**Commission Locale de Développement Rural
Compte rendu de la réunion du 21 juin 2023
Présentation de l'avant-projet d'aménagement
du bois de Ferrières**

Présentation de l'avant-projet d'Aménagement du bois de Ferrières

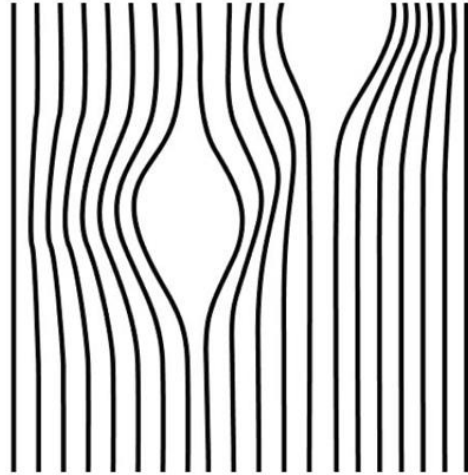
- L'idée du « Mirador » permettant d'observer les galeries de blaireaux sans déranger les animaux est intéressante, mais rajoute un nouvel élément visuel qui vient peut-être alourdir la proposition. L'idée de « barrière » métallique avec des trous d'observation à hauteurs différentes (voir illustration ci-dessus) nous semblait plus séduisante.

- o *M. Cellier se rend compte qu'il est peut-être souhaitable de minimiser le langage et la diversité des formes et adaptera le projet en ce sens.*
- L'assise du banc circulaire (le nid) ne risque-t-elle pas de souiller les vêtements si elle est rouillée ?

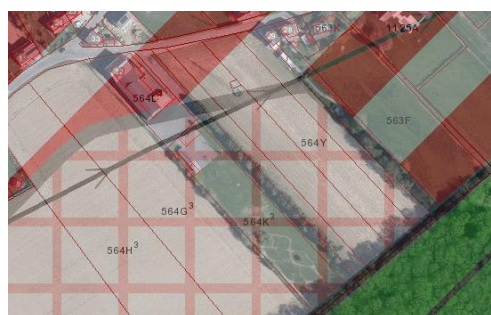
- o *On peut envisager de la recouvrir de bois. Il nécessitera cependant d'être remplacé après un certain temps.*
- Il est difficile de se rendre compte de l'encombrement représenté par le nid si son diamètre est de plus de 6 mètres.

- *On profitera d'une prochaine visite dans le bois pour matérialiser l'encombrement à l'aide d'une corde. Il faut noter que l'emplacement exact n'a pas encore été défini.*
- A voir la carte d'implantation, on a le sentiment qu'il y aura un élément tous les 10 mètres. N'est-ce pas un peu trop chargé ?
 - *Ces éléments ne sont pas représentés à l'échelle sur la carte. Si quelques-uns sont effectivement volumineux, la majorité sont très petits. On tentera de les représenter de manière plus réaliste sur une prochaine carte.*
